DODATOK č. 1
k
ZMLUVE O DIELO

ZMENOVÝ LIST STAVBY

Stavba: Rekonštrukcia cesty II/516 Trečianska Teplá - Dežerice - 6. ETAPA

Stavebný objekt	SO 106	Názov zmeny: Aktualizácia projektu TDZ
-----------------	--------	--

Fotodokumentácia

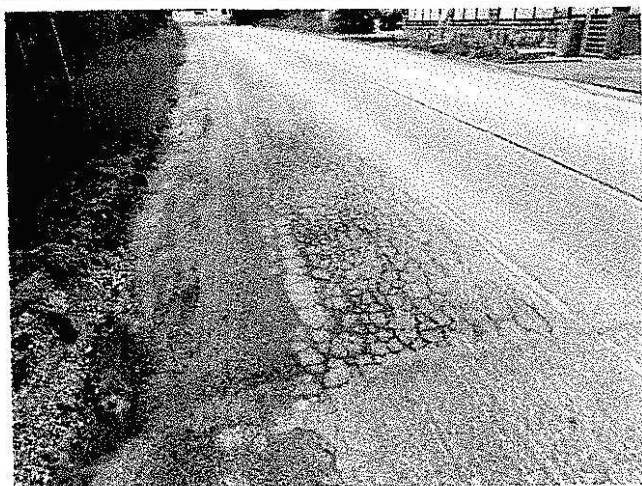
Stavebný objekt	SO 106	Názov zmeny: Sieťové rozpady v intravilán obce Dežerice
-----------------	---------------	---

Z dôvodu intenzívnej dopravy a časovému posunu realizácia stavby došlo k degradácii vozovky v intraviláne obce Dežerice, ktoré neboli v čase projekčných prác

- Projekt rekonštrukcie cesty II/516 bol vypracovaný v roku 2016 a odvtedy už ubehlo sedem rokov.
- Zvýšenie intenzity nákladnej dopravy a tým došlo k degradácii vozovky.
- Uvedenie vozovky a jej povrchu do bezpečného stavu.

do ceny: **áno** zvýšenie o: **50 171,50,-** € bez DPH

Príloha č. 2.1

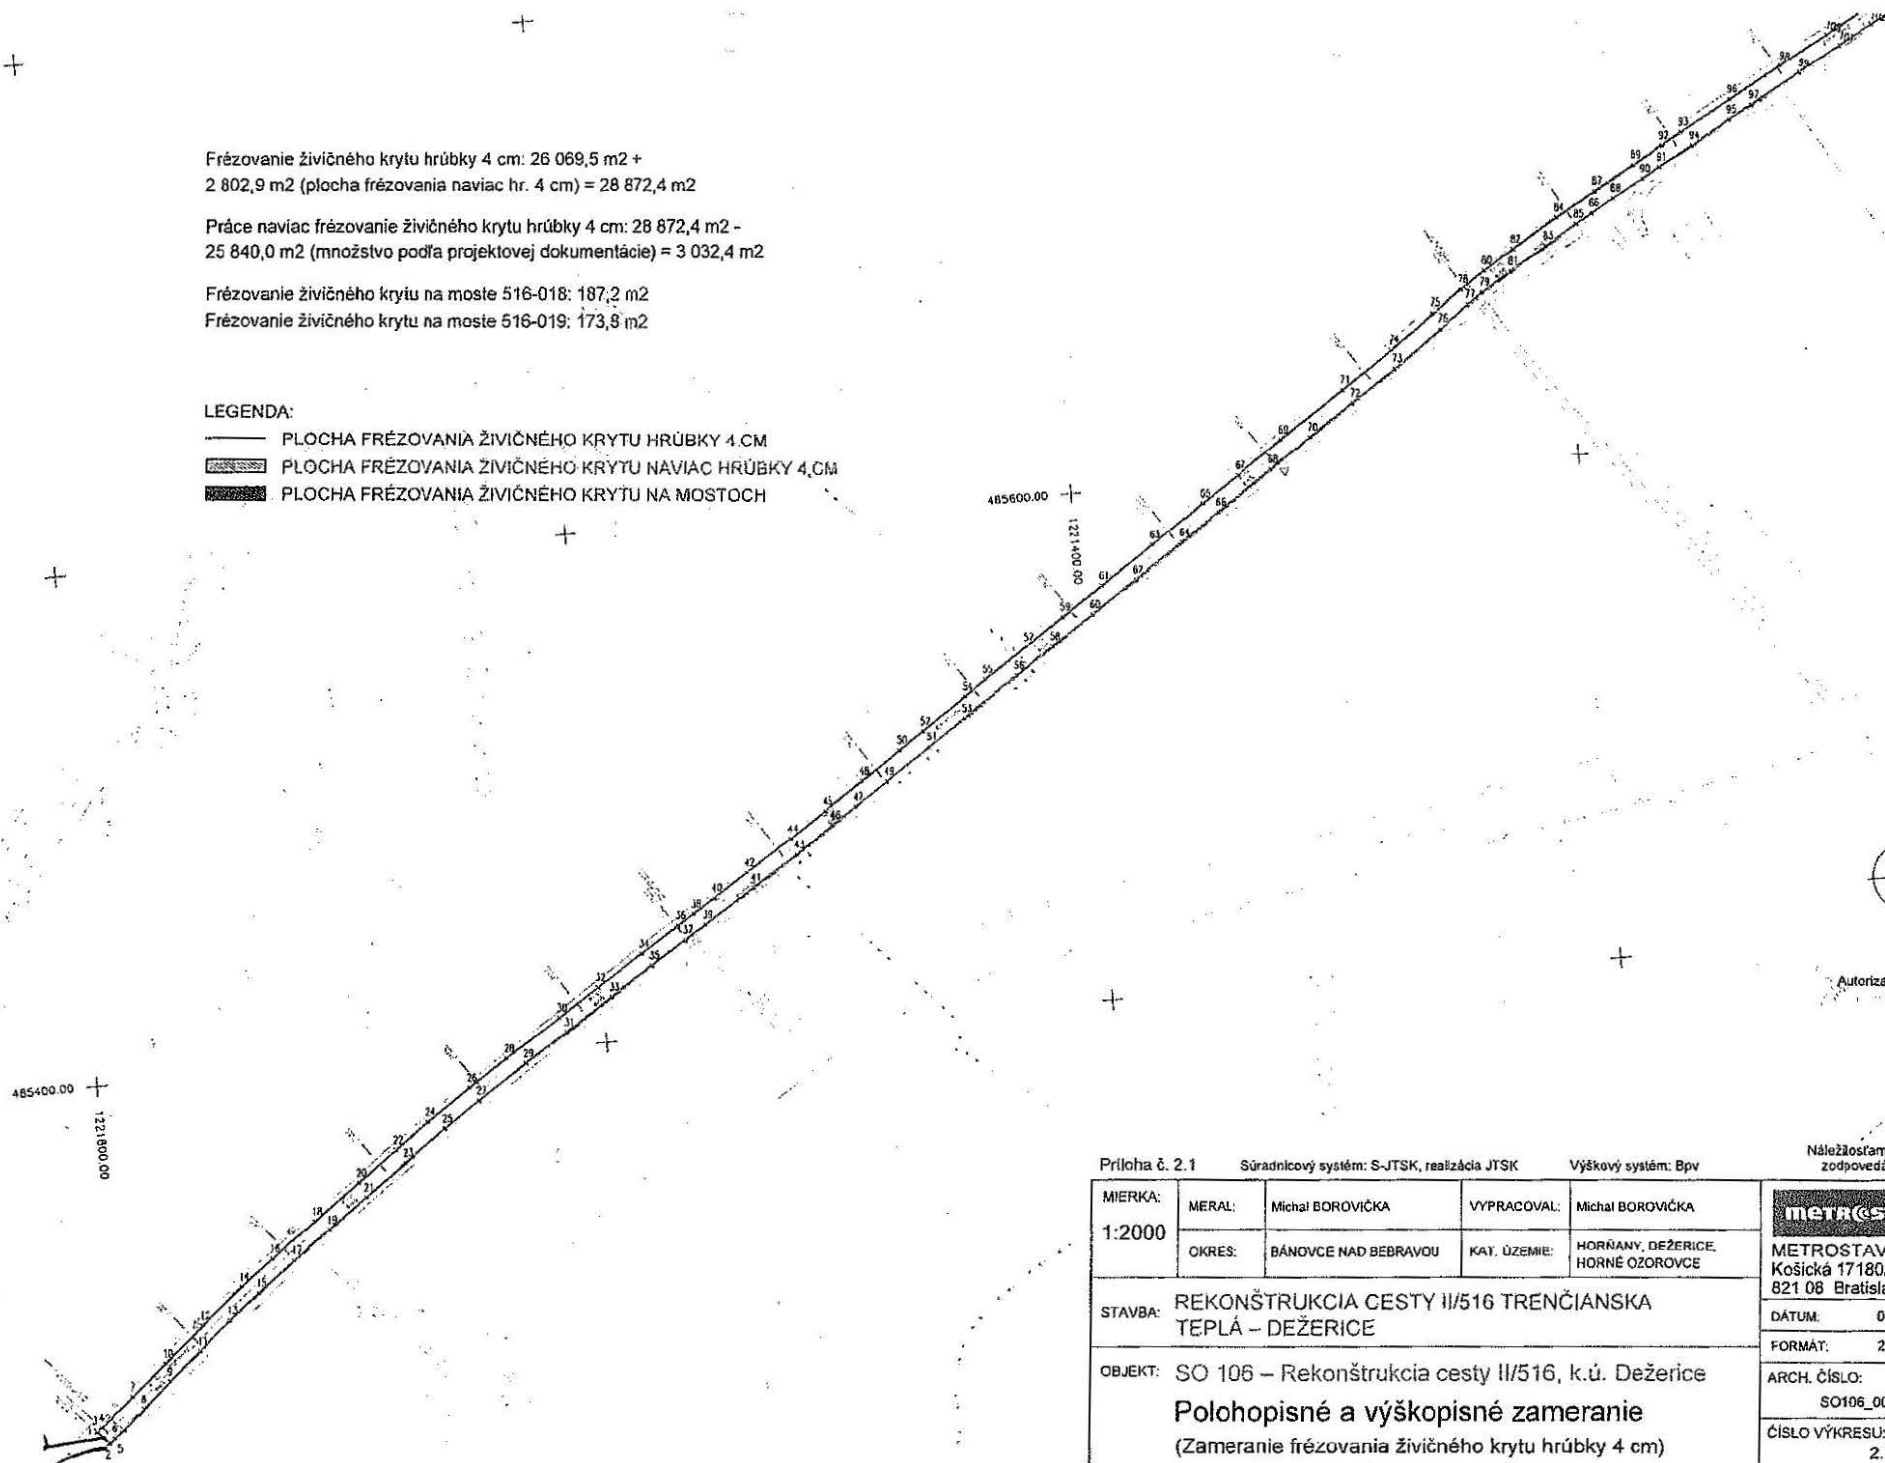
Frézovanie živичného krytu hrúbky 4 cm: 26 069,5 m² +
2 802,9 m² (plocha frézovania navyč hr. 4 cm) = 28 872,4 m²

Práce navyč frézovanie živичného krytu hrúbky 4 cm: 28 872,4 m² -
25 840,0 m² (množstvo podľa projektovej dokumentácie) = 3 032,4 m²

Príloha č. 2.3

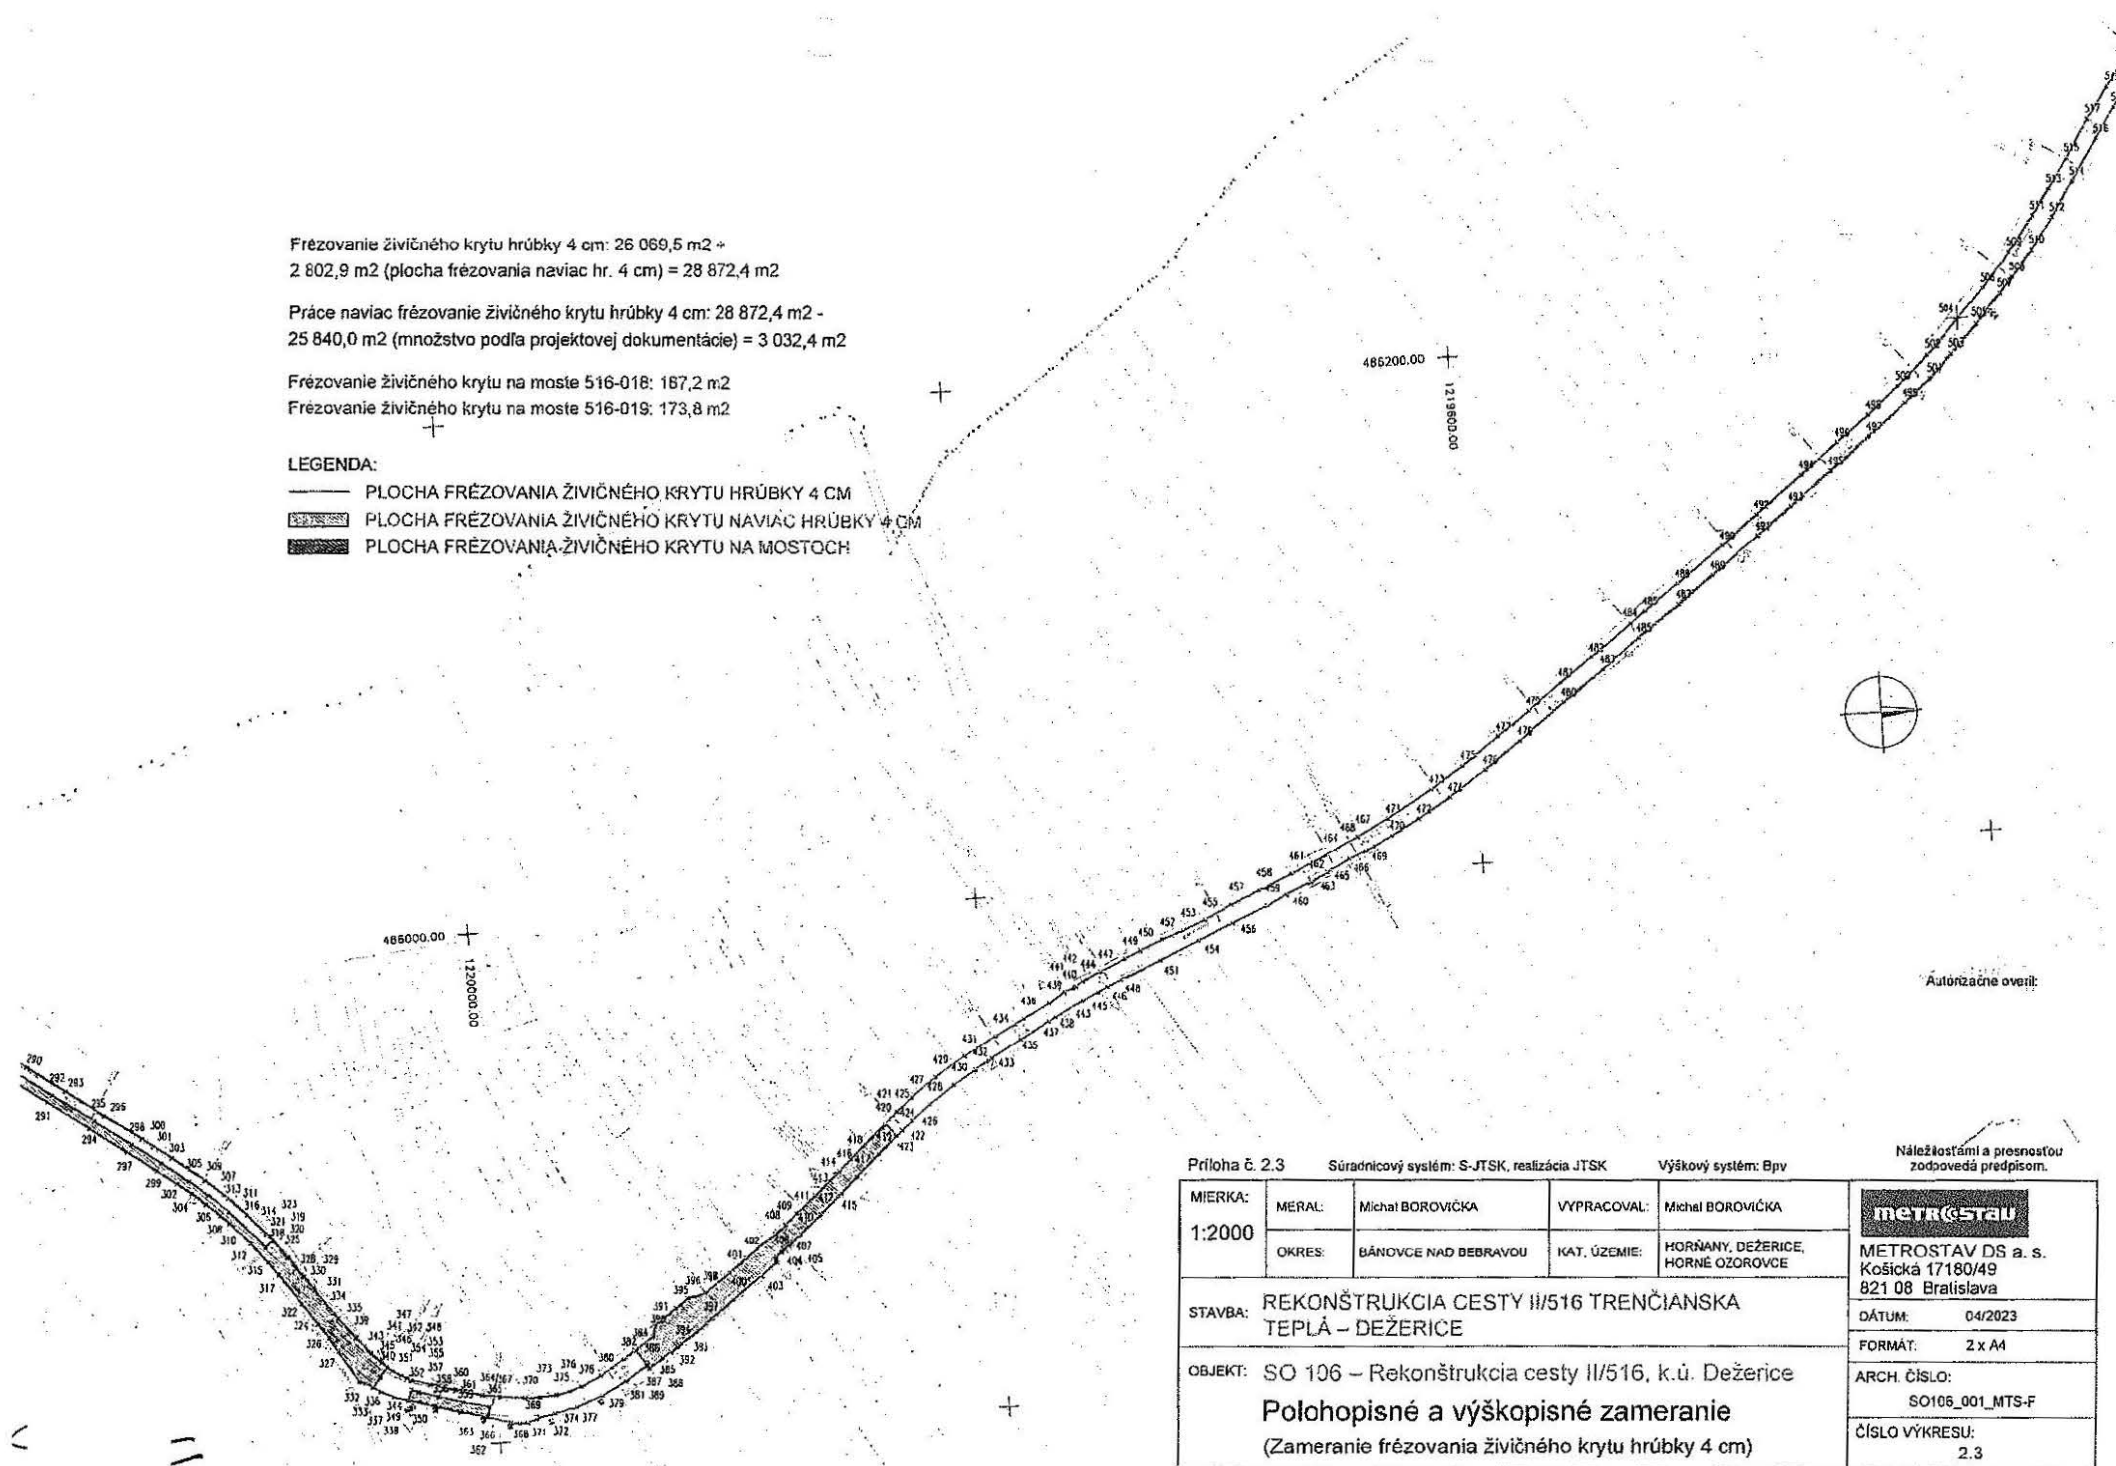
Frézovanie živичného krytu hrúbky 4 cm: 26 069,5 m² +
2 802,9 m² (plocha frézovania navyiac hr. 4 cm) = 28 872,4 m²

Práce navyiac frézovanie živичného krytu hrúbky 4 cm: 28 872,4 m² -
25 840,0 m² (množstvo podľa projektovej dokumentácie) = 3 032,4 m²

Fotodokumentácia

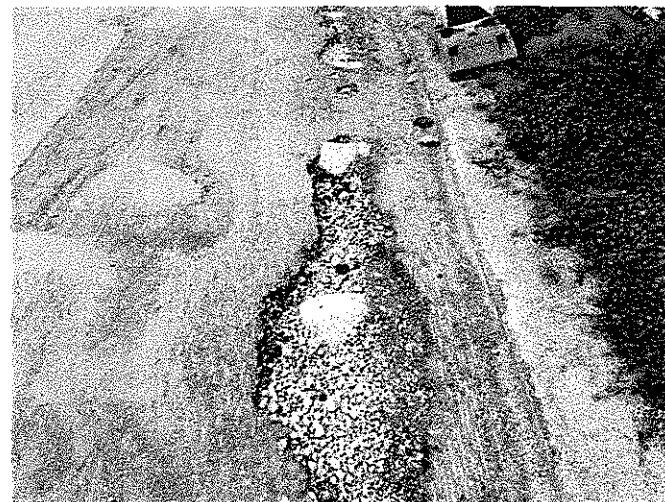
Stavebný objekt	SO 106	Názov zmeny: 05 - Vybudovanie chodníka nad rúrami dažďovej kanalizácie 06 - Úprava jestvujúcej zastávky pri OÚ Dežerice
-----------------	---------------	---

05 – Vybudovanie nového chodníka (predĺženie) smerom k autobusovej zastávke pri obecnom úrade Dežerice.
 06 – Úprava obrubníkov, chodníkov a nájazdu na stojisko autobusu zástavky.

- Odklon dopravy od poškodeného potrubia jestvujúcej dažďovej kanalizácie a oprava stropu potrubia – zvýšenie funkčnosti a bezpečnosti dopravy.
- Vybudovaním nového chodníka sa zvýši bezpečnosť pešej dopravy (chodcov) pri prístupe k jestvujúcej autobusovej zastávke (predĺženie jestvujúceho) a tým aj zabezpečenie ochrany potrubia dažďovej kanalizácie.

Fotodokumentácia

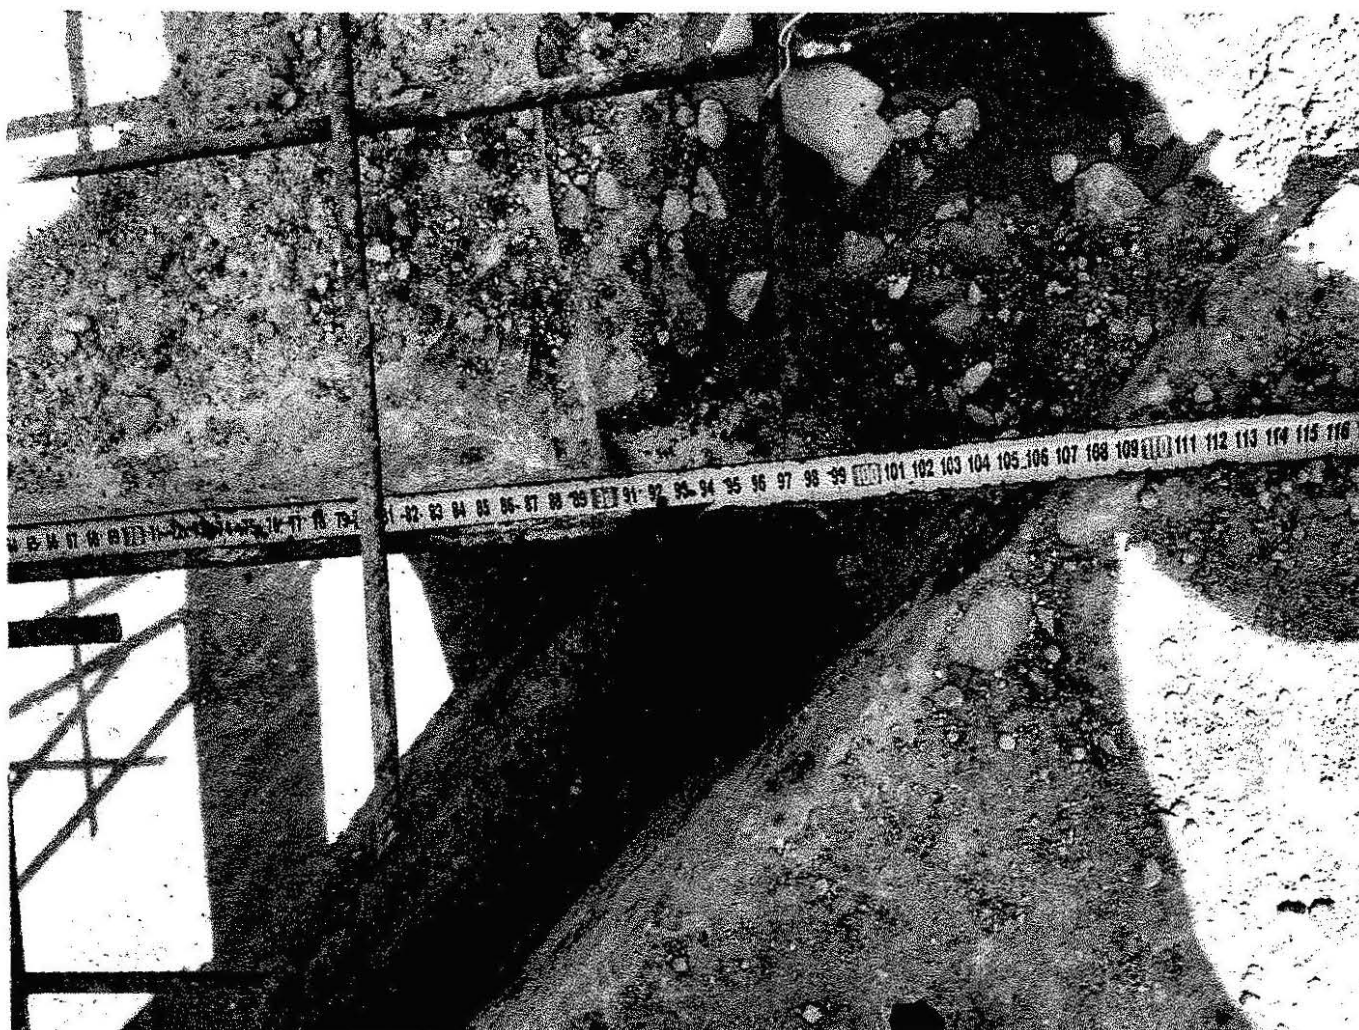
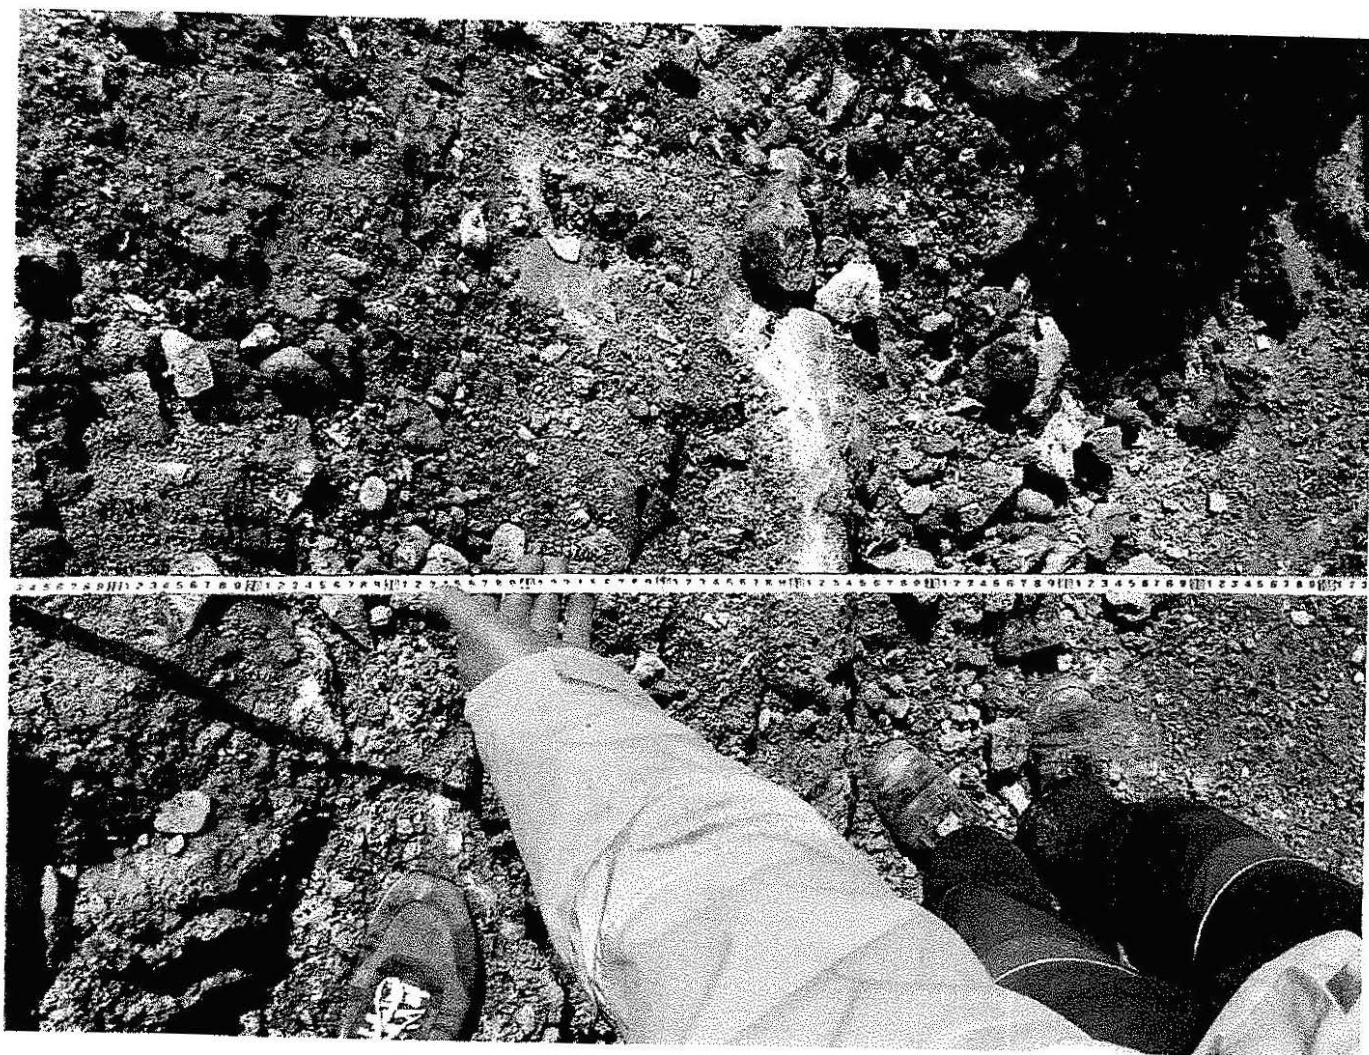
Stavebný objekt	SO 12	Názov zmeny: Búracie a betonárske naviac práce na oporách
-----------------	--------------	---

- Búracie a betonárske naviac práce na oporách
